Оптимізація кронштейна пневморесори пневматичних підвісок FB100

Поетапно з 2-го кварталу 2023 р.

- Це технічне повідомлення ТМ02/2023 доповнює Інструкцію зі встановлення GN0040-2 пневматичних підвісок FB100.

Кронштейн пневморесори з дренажними отворами: початок у 2-му кварталі 2023 р.

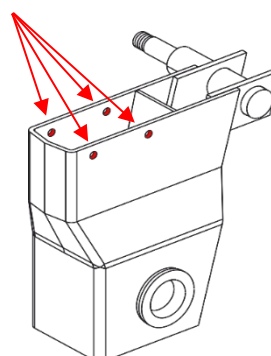
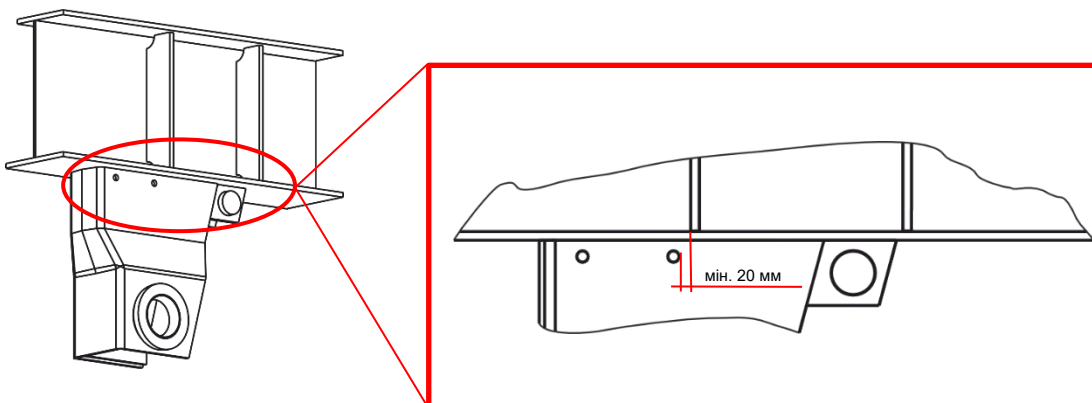
- З боків кронштейна пневморесори на відстані близько 15 мм від верхнього краю буде додано по два дренажні отвори $\varnothing$ 11 мм.
- Під час позиціювання бічних опор або підсилювальних пластин у шасі стежити, щоб вони розміщувалися на відстані щонайменше 20 мм від дренажних отворів.
